Parere n. 1015 del 15 marzo 2024

Progetto:	<p>Ric. Anas n. 42/2024 - Ord. TAR Abruzzo n. 36/24 del 28 febbraio 2024) - Rideterminazione sull'Istanza ANAS del 31 gennaio 2023 recante</p> <p><i>Verifica di assoggettabilità alla VIA</i></p> <p>Progetto di fattibilità tecnico-economica "S.S. 260 Picente - Dorsale Amatrice - Montereale - L'Aquila Lotto V dallo svincolo di Cavallari fino al confine regionale - 1° Stralcio"-</p> <p>Revisione degli esiti del procedimento conclusosi con parere n. 886/2023 - determinazioni</p> <p>ID 9464</p>
Proponente:	<p>ANAS S.p.A.</p>

Figura 1 – Planimetria su ortofoto di progetto dell’asse stradale (in verde primo stralcio, in rosso secondo stralcio e in blu ss260)

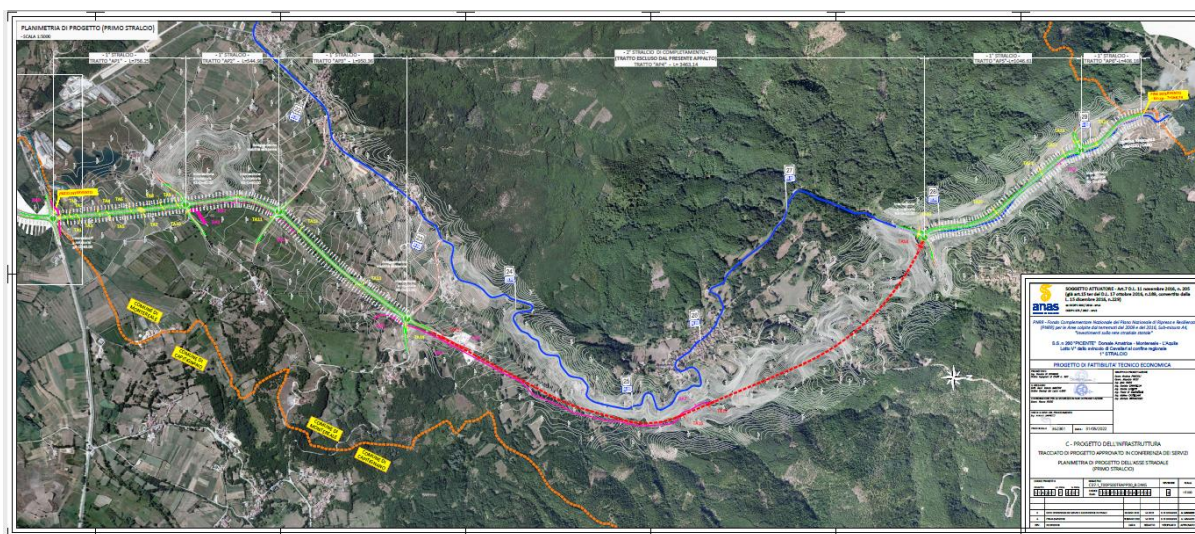
A differenza del tratto 1, il tratto 3, come si evince dalle planimetrie di progetto, ha origine e fine sulla SS. 260 esistente e risulta pertanto geometricamente indipendente dalla realizzazione della galleria.

Dalla documentazione presentata non è possibile valutare gli elementi di impatto per tale tratto, essendo presenti solo **valutazioni generiche**. L'assenza degli approfondimenti specifici richiesti per lo SPA in sede di integrazioni non permette di valutare gli impatti per singolo tratto. Né questa Commissione può sostituirsi ai tecnici del proponente nella definizione degli impatti, tratto per tratto. **In ogni caso, anche esaminando tutti gli elaborati di progetto, inclusa la documentazione economica, non è possibile espungere dati per la valutazione dei possibili impatti sulle singole componenti ambientali, che consentano una valutazione del solo tracciato in adeguamento in sede.**

Va confermato che la distinzione temporale del Lotto V in due stralci sottoposto il primo a procedura di assoggettabilità e il secondo da sottoporre (per come dichiarato dal proponente) a procedura di VIA è frutto di un inammissibile spezzettamento, volto a impedire una valutazione ambientale unitaria dei tratti e che, pertanto i contenuti dello Studio Preliminare Ambientale e dei relativi allegati, così come prodotti, anche a seguito della richiesta di chiarimenti della Commissione, non appaiono esaustivi tanto da poter escludere possibili impatti significativi e negativi sull'ambiente dei singoli tratti sia come insieme unitario che come elementi separati e confermano la necessità di una valutazione complessiva dell'intero Lotto V.

che la presa in considerazione dell'istanza con riapertura del procedimento può aver luogo con riferimento ai soli due tratti (1 e 3) inclusi nel 1° Stralcio solo a fronte della predisposizione di idonea documentazione sia progettuale che ambientale specifica per tale stralcio e di uno Studio di Incidenza di Livello 1 (o screening, format del proponente) che contenga una specifica descrizione delle caratteristiche della ZPS IT7110128.

- **per il tratto 1, l'esito della non esclusione di impatti significativi e negativi, tali da giustificare l'attrazione anche del tratto 1 nella proponenda procedura di VIA prevista per il tratto 2;**
- **per il tratto 3 l'esito della non esclusione di impatti significativi e negativi in mancanza di documentazione esaustiva e pertinente al tratto in esame che consenta una differente conclusione;**
